MÉMOIRE EN RÉPONSE DE LA NON
RECEVABILITÉ DU DOSSIER INITIAL
NECEVABILITE DO DOSSIER IMITIAL

ANNEXE I : Eléments rédhibitoires empêchant la mise à l'enquête publique

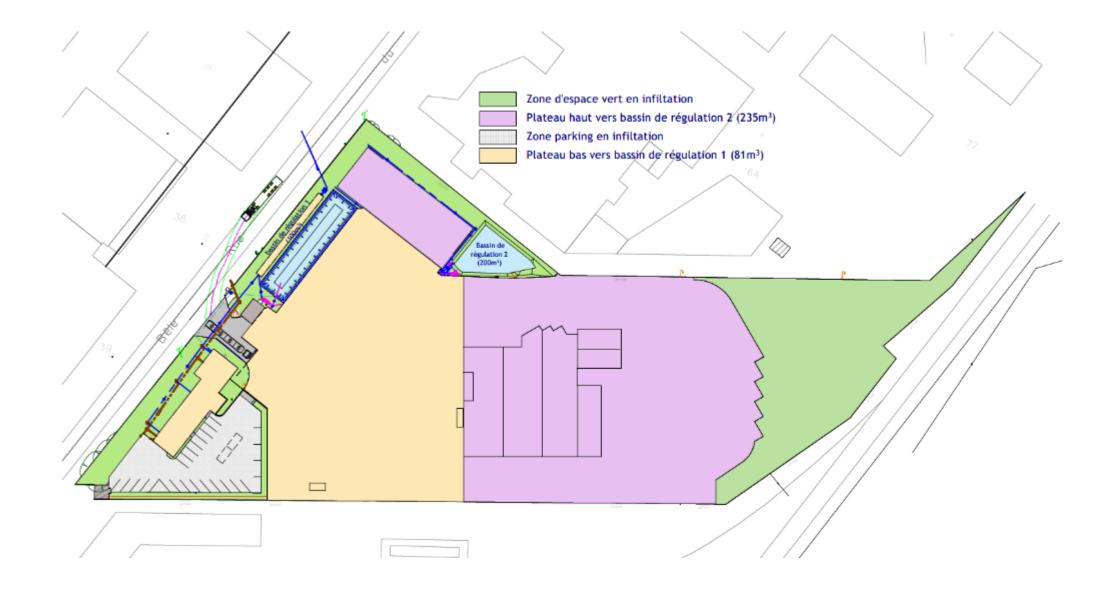
« L'exploitant a déterminé un volume de rétention de 315 m³ afin de réguler son débit de rejet des eaux pluviales à 3l/s/ha pour une pluie décennale. L'exploitant a également déterminé un volume de confinement des eaux d'extinction en cas d'incendie à 340 m³. Enfin il est prévu, par l'exploitant, de regrouper ces eaux dans un même bassin. Ce dernier devra donc avoir une capacité minimale de 655 m³. L'exploitant n'a pas prévu un volume suffisant sur site, il s'agira de corriger cette situation. »

Une réunion a été organisée sur le site de Carquefou entre l'agglomération Nantes Métropole et la société CHIMIREC, le 27 septembre 2018. Les modalités de gestion des eaux ont alors été revues.

Cette gestion s'organisera désormais selon trois bassins versants :

- Plateau haut (représentant 2/3 de la surface site) en rejet sur le bassin de régulation existant sur le site. Le relevage sur le réseau sera assuré avec un débit de fuite de 3l/s. Le bassin sera isolé par une vanne de confinement en entrée mise en œuvre en cas de sinistre ;
- Plateau bas (représentant 1/3 de la surface site) en rejet sur un réservoir enterré dans le talus (de type turbosider). Le rejet au réseau communal sera assuré avec un débit de fuite de 3l/s. Ce réservoir sera isolé par une vanne de confinement en entrée mise en œuvre en cas de sinistre ;
- Parking VL et espaces vert en haut de site, gérés en infiltration.

Le volume de 315 m³ initialement calculé pour la régulation des eaux sera désormais réparti entre le bassin de régulation (pour le plateau haut) et le réservoir enterré (pour le plateau bas), en fonction des surfaces drainées par chacune de ces zones. Leur volume respectif sera indiqué dans le dossier.

Le confinement des effluents et des eaux d'extinction produites en cas de sinistre sera assuré au sein d'un bassin dédié, d'un volume de 340 m³, géré à vide en permanence. Ce dernier sera dimensionné pour répondre aux besoins de confinement de l'ensemble du site. Il sera alimenté par la mise en œuvre des deux vannes d'isolement placées en amont des bassins de régulation, qui dévieront les effluents vers ce bassin de confinement.

Un croquis de cet aménagement est proposé ci-après.
